Information Nr: 08/11

**Objet :** Nouveau réglage du dosage automatique.

Xelsis, Xelsis ID, Exprelia, Gaggia Accademia.

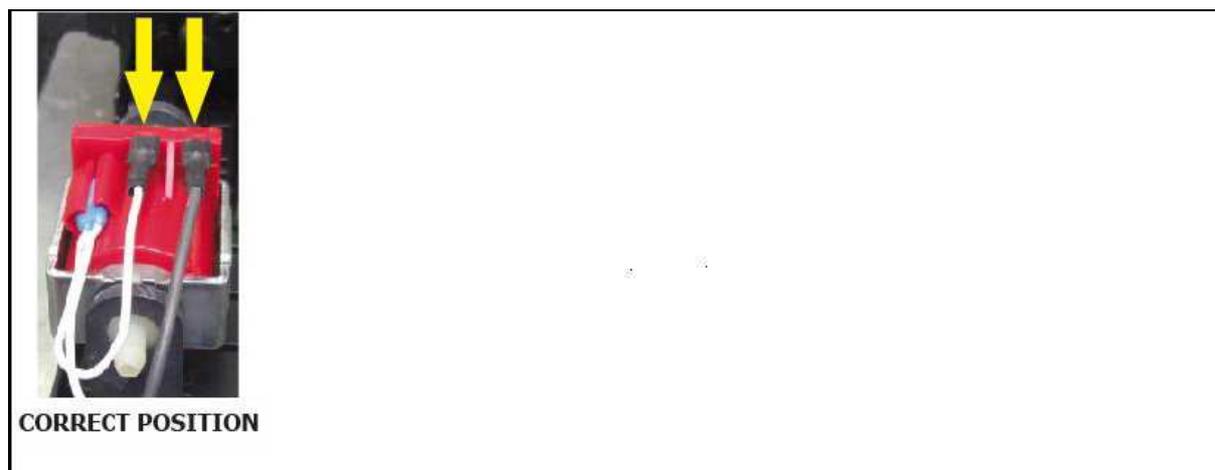
Vérifiez également la fonctionnalité de la pompe après la mise à niveau logiciel ou le remplacement de la carte de contrôle. Si cela ne fonctionne pas, il est nécessaire de changer le sens de câblage. Voir la position correcte dans la figure ci dessous :
